改善箇所説明図

改善内容

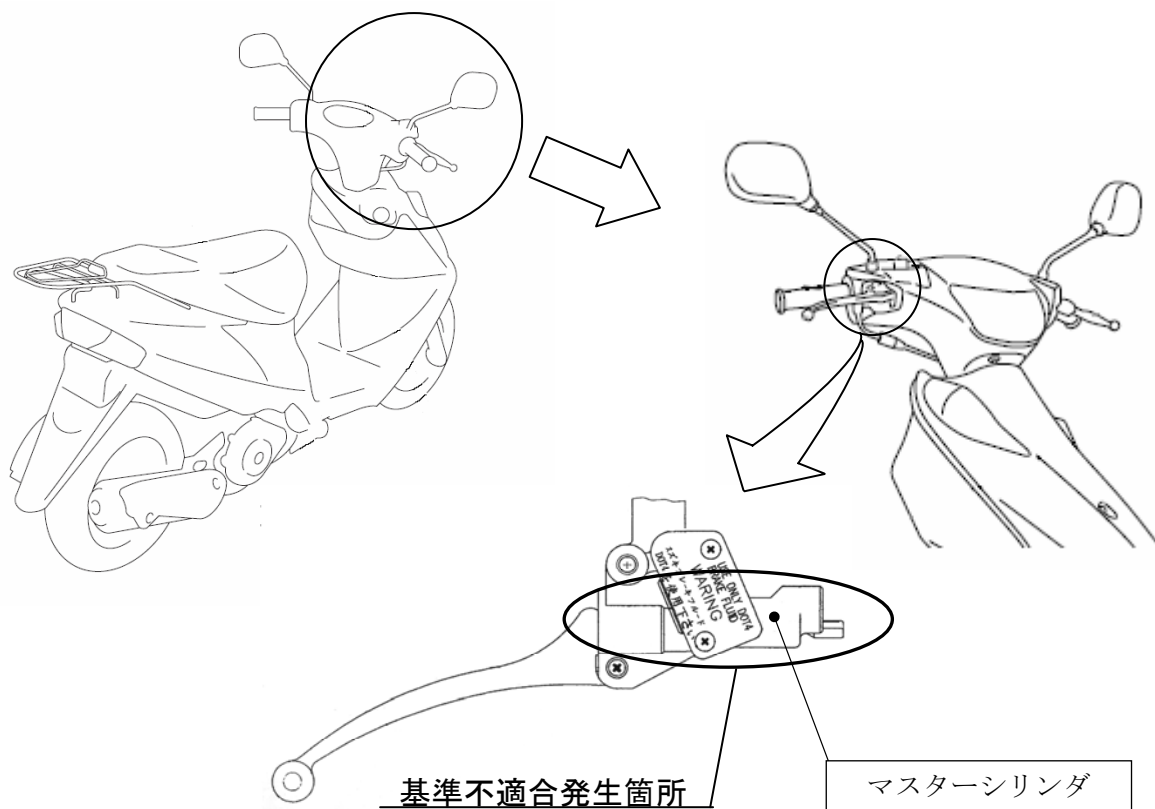
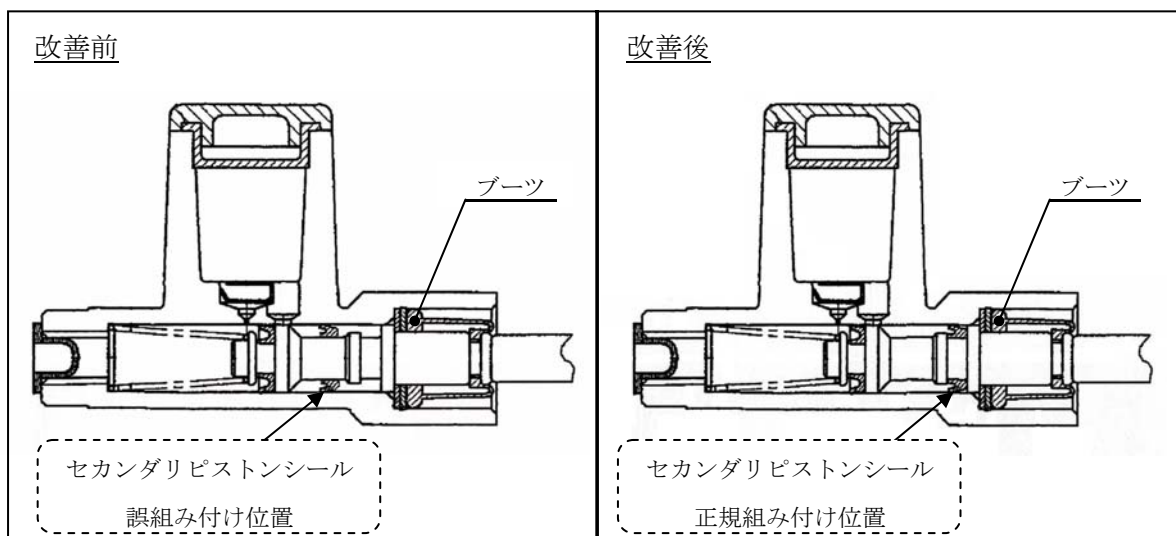
前輪ブレーキ用のマスターシリンダにおいて、セカンダリピストンシールの組み付けが不適切なため、正規位置に組み付けられていないものがある。そのため、ブレーキ操作を続けるとブレーキ液が漏れて、最悪の場合、制動力が低下するおそれがある。

全車両、マスターシリンダを点検し、ブレーキ液が漏れているものは良品に交換する。

識別：白色のペイントをマスターシリンダの端面に塗布する。
